玄海原子力発電所第3号機及び第4号機
緊急時対策棟設置工事に係る
設計及び工事計画認可申請について

九州電力株式会社

2021年3月23日

○ 前回審査会合(2020/12/3)にてご指摘いただいた事項及びその後のヒアリングにて事実確認いただいた事項のうち、ご説明が必要と判断した以下の内容について説明する。

① 屋外地下エリア（燃料エリア）における溢水防護の設計方針について（2/2）

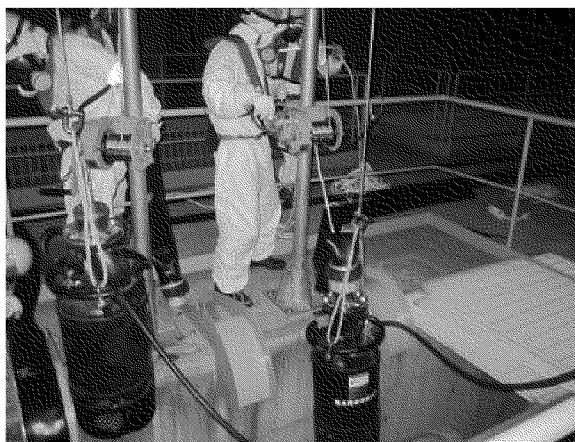
- 基準地震動Ssに対して耐震性を有する100%容量の湧水サンプポンプを2台（うち1台は予備）設置し、地下水を処理することにより防護すべき設備が機能を損なうおそれがない設計とする。
- 緊急時対策棟用湧水サンプポンプは、通常時は非常用母線から給電し、外部電源喪失時には、ディーゼル発電機を給電元とする。非常用母線からの給電喪失時は、緊急時対策所用発電機から給電する。
- 緊急時対策棟用湧水サンプポンプについては、既設の湧水サンプポンプと同様に浸水防護施設として取り扱う。
（詳細設計を設計及び工事計画認可申請書添付資料6-5「浸水防護施設の詳細設計」に記載）

→上記の内容については、補正にて記載の充実化を図る。

地質断面図（緊急時対策棟設置位置： Y_M - Y_M' 断面）

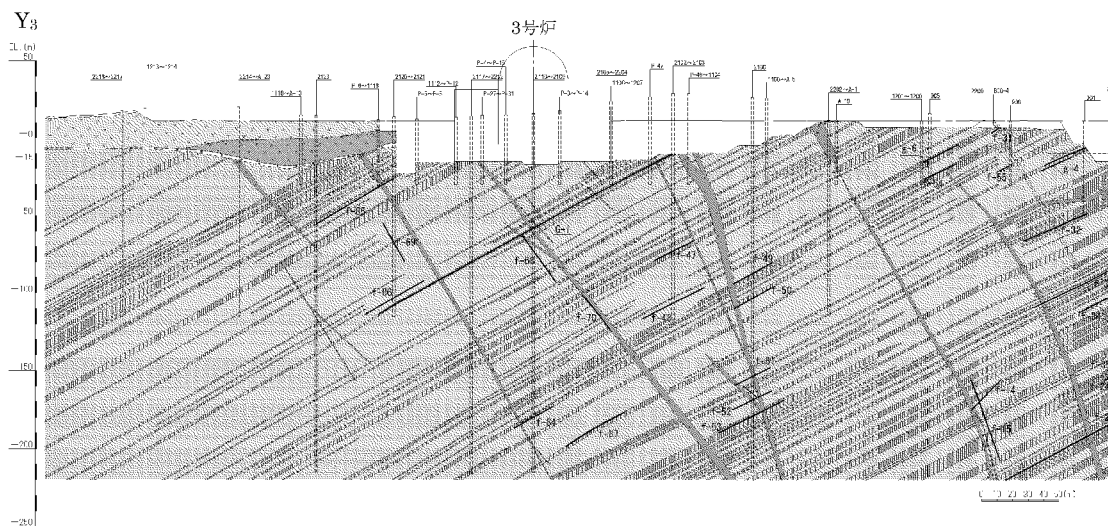
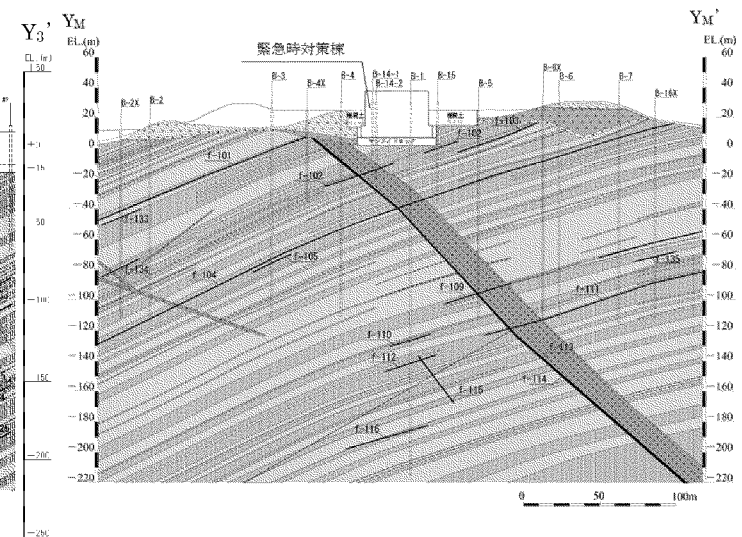
- 「地盤の支持性能に係る基本方針」では、技術基準規則第4条・第49条(地盤)、第5条・第50条(地震による損傷の防止)に適合することを説明する「耐震設計の基本方針」に基づき、設計基準対象施設及び重大事故等対処施設の耐震安全性評価を実施するにあたり、対象施設を設置する地盤の物理特性、強度特性、変形特性の地盤物性値設定及び支持性能評価で用いる地盤諸元の基本的な考え方について説明するものである。
 - 本申請において、緊急時対策棟の耐震安全性評価で用いる地盤の解析用物性値及び極限支持力度については、既工認※の値を適用することとしており、既工認を呼び込む方針としている。地盤の解析用物性値及び極限支持力度の新規設定はない。
 - 前回審査会合にてご指摘いただいた事項及びその後のヒアリングにて事実確認いただいた事項を踏まえ、以下の方針に基づき、補正にて記載の充実化を図る。
 - ①緊急時対策棟の耐震安全性評価で用いる地盤の解析用物性値及び極限支持力度について、発電用原子炉施設設置位置にて設定された既工認の値を適用できることの説明を追記する。地盤の解析用物性値及び極限支持力度について、既工認の値を再掲する。
- ・緊急時対策棟設置位置の地質は、発電用原子炉施設設置位置と同様に、佐世保層群を主に基盤としている。
 - ・敷地内の佐世保層群及び主な断層は同様の走向・傾斜の地質構造である。また、同等の物理特性、強度特性及び変形特性である。
- ②他プラントでの審査実績を踏まえた記載内容の充実のため、地質断面図及び耐震安全性評価における地下水位の設定方針を追加する。

○発電用原子炉施設設置位置及び緊急時対策棟設置位置の地質断面図を下図に示す。

- 緊急時対策棟設置位置の地質は、発電用原子炉施設設置位置と同様に、佐世保層群（砂岩及び頁岩の互層）を主に基盤としている。

④ 新固縛装置について (1/2)

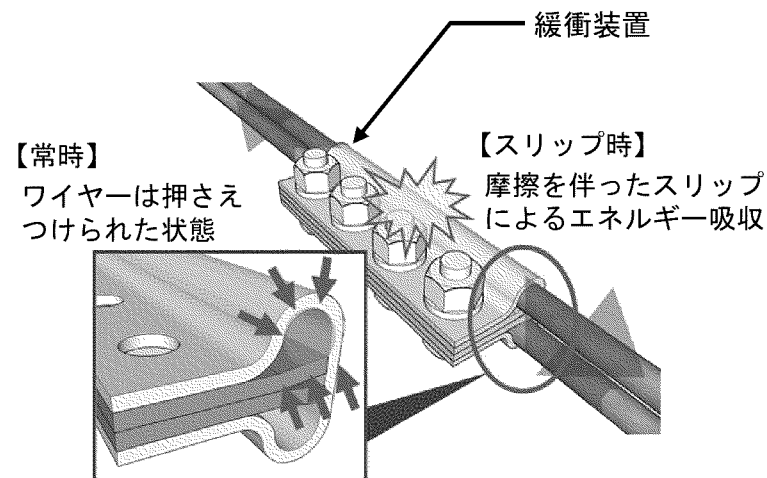
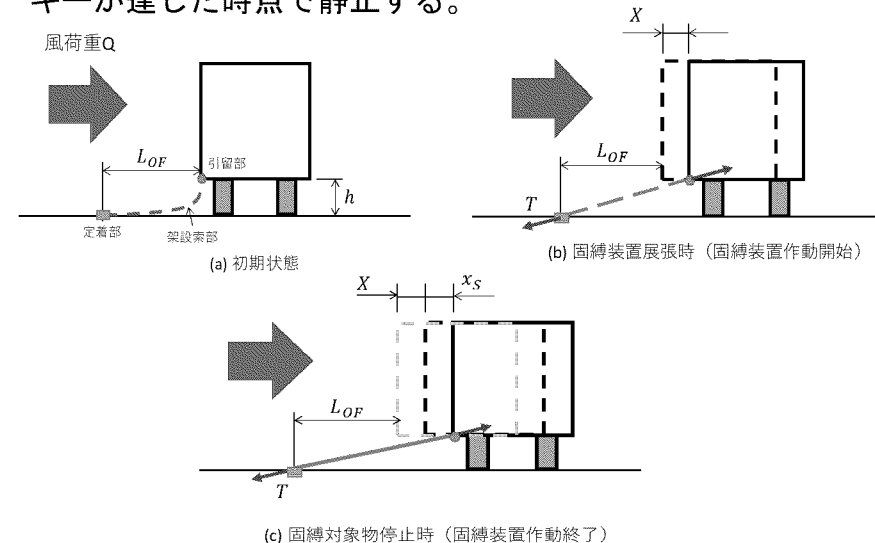
- 竜巻防護対策の固縛として、新たな固縛装置である緩衝装置付ワイヤーロープによる余長を有する固縛を追加し、地震時の横滑り等を考慮して地震後の機能を保持するものに対して適用する。

※ 緩衝装置付ワイヤーロープは、常時は緩衝装置で固定されているが、スリップ張力を超えると、スリップ張力を維持しながらスリップする。

※ スリップを開始してから停止するまでに風荷重から車両が受ける仕事（運動エネルギー）に、緩衝装置の消費エネルギーが達した時点で静止する。

④ 新固縛装置について (2/2)

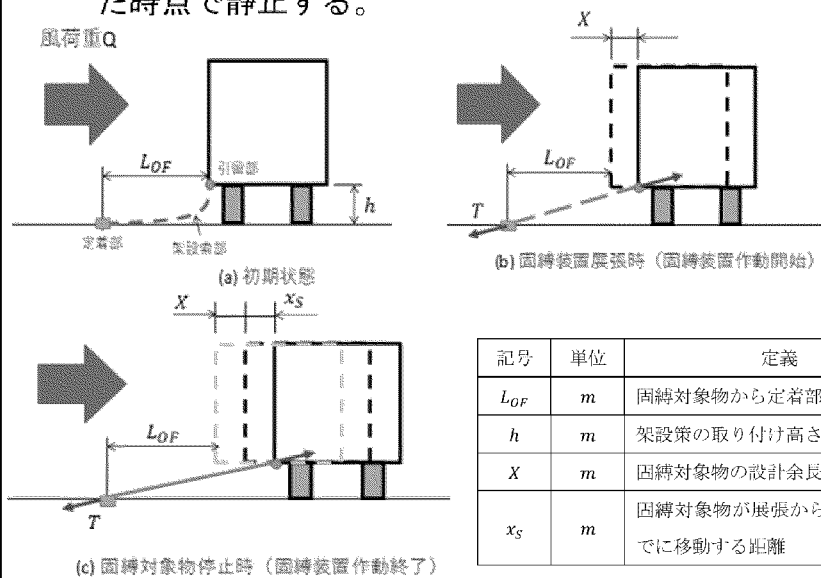
○ 新固縛装置の強度評価は、滑り量及び荷重の評価を実施し、許容値以下であることを確認。

固縛対象物が静止するまでに移動する距離 $X+x_s$ が、固縛対象物の許容値（離隔距離※2）以内であることを確認※1

固縛対象物が静止後、静止状態を維持可能な設計とするため、固縛装置に作用する荷重Tに対して評価対象部位が許容値以下であることを確認

→ 上記、離隔距離の設定方法等について、補正にて記載の充実化を図る。

図1：緊急時対策所用発電機車

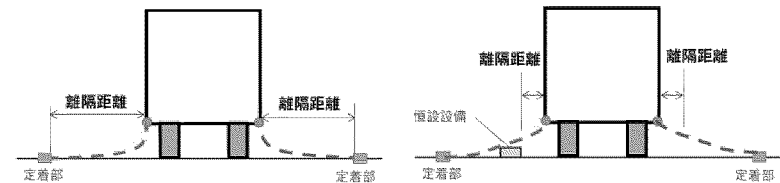
※2 離隔距離の設定方法は、悪影響防止の観点から踏まえ、他の設備に干渉しない範囲で設定するために、以下の通りとする。

・固縛対象物から最も近い設備（固縛装置の定着部や恒設設備）までの距離を離隔距離として設定する（図1,2を参照）。
